**SYNDICAT MIXTE DES EAUX DU MAUMONT**

**Objet : PLU Venarsal**

Secteur " Haut du Bourg "

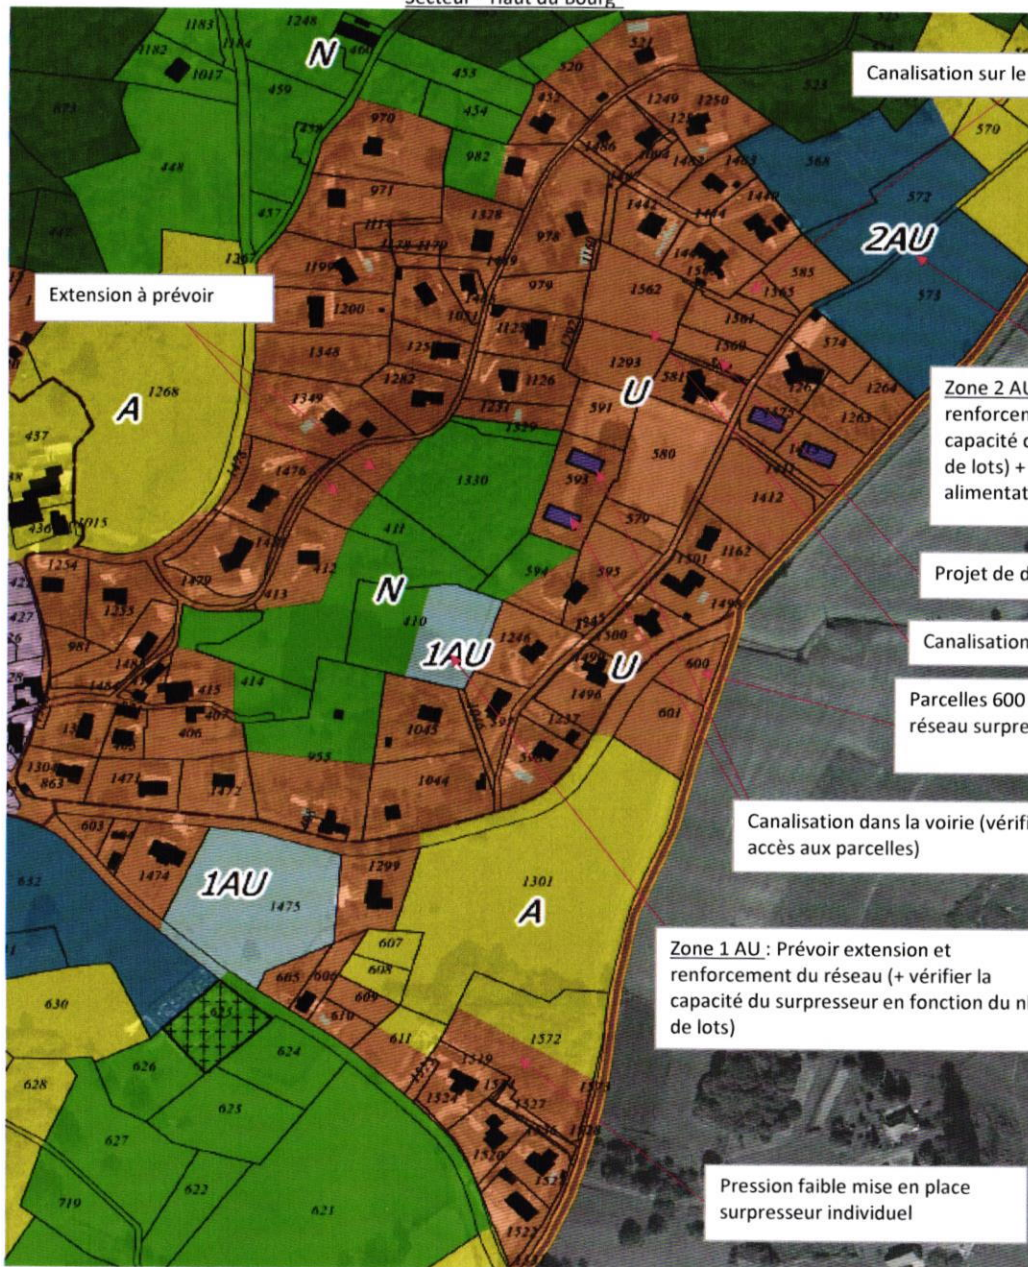
Canalisation sur le terrain (servitude)

Extension à prévoir

Zone 2 AU : Prévoir extension et renforcement du réseau (+ vérifier la capacité du surpresseur en fonction du nbre de lots) + canalisation sur la parcelle 573 ( alimentation du réservoir)

50 m de renforcement + 80 m d'extension  
possibilité de mutualiser avec l'assainissement

Projet de déplacement de réseau

Canalisation sur le terrain (servitude)

Parcelles 600 et 601 à alimenter sur le réseau surpressé ( Extension).

110 m ( ou mise en place surpresseur individuel)

Canalisation dans la voirie (vérifier les accès aux parcelles)

Zone 1 AU : Prévoir extension et renforcement du réseau (+ vérifier la capacité du surpresseur en fonction du nbre de lots)

90 mètres

Pression faible mise en place surpresseur individuel
